Европейская экономическая комиссия**Комитет по внутреннему транспорту****Всемирный форум для согласования правил
в области транспортных средств****Рабочая группа по общим предписаниям,
касающимся безопасности****Сто двадцать пятая сессия**

Предупреждение о присутствии уязвимых участников**дорожного движения в непосредственной близости:****Правила № 46 ООН (устройства непрямого обзора)****Предложение по дополнению 1 к поправкам серии 05
к Правилам № 46 ООН (устройства непрямого обзора)****Представлено экспертом от Международной организации
предприятий автомобильной промышленности***

Рис. а)
Традиционное внешнее зеркало

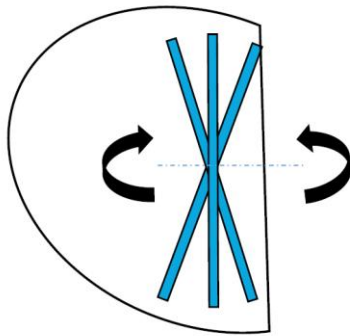
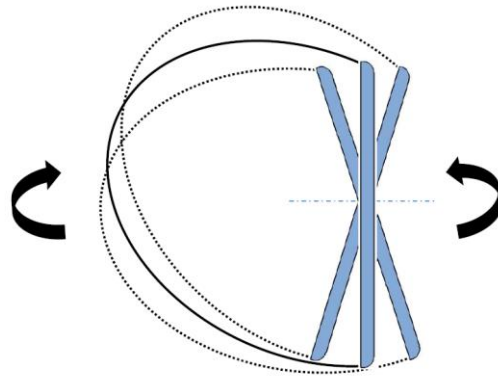
2. Что касается зеркал классов II–VII, то отражающая поверхность может выступать за пределы защитного корпуса только в одном положении регулировки. В этом случае отражающая поверхность должна возвращаться в защитный корпус под воздействием силы в 50 Н. Это требование не может быть выполнено в случае зеркал, у которых отражающая поверхность монтируется на корпусе (бескаркасных).

3. Бескаркасная конструкция зеркала может значительно уменьшать его ширину и высоту (до 30 %). Этим обусловлено два основных преимущества, а именно: снижение вероятности столкновения с велосипедистами/пешеходами и снижение аэродинамического сопротивления (c_w).

В тех случаях, когда контур отражающей поверхности окружается защитным корпусом (кожухом и т. п.), радиус кривизны “с” по его периметру должен быть не менее 2,5 мм во всех точках и во всех направлениях.

В тех случаях, когда контур отражающей поверхности выступает за пределы защитного корпуса при любой регулировке устройства, требование о радиусе кривизны “с” применяется к контуру выступающей части.

~~Если~~ **В тех случаях, когда** отражающая поверхность выступает за пределы защитного корпуса **в любом положении регулировки,** радиус кривой “с” по периметру, выступающему за пределы защитного корпуса, должен составлять не менее 2,5 мм, а отражающая поверхность должна входить в защитный корпус под воздействием силы в 50 Н, прикладываемой к наиболее выступающей точке по отношению к защитному корпусу в горизонтальном направлении, приблизительно параллельно продольной средней плоскости транспортного средства.
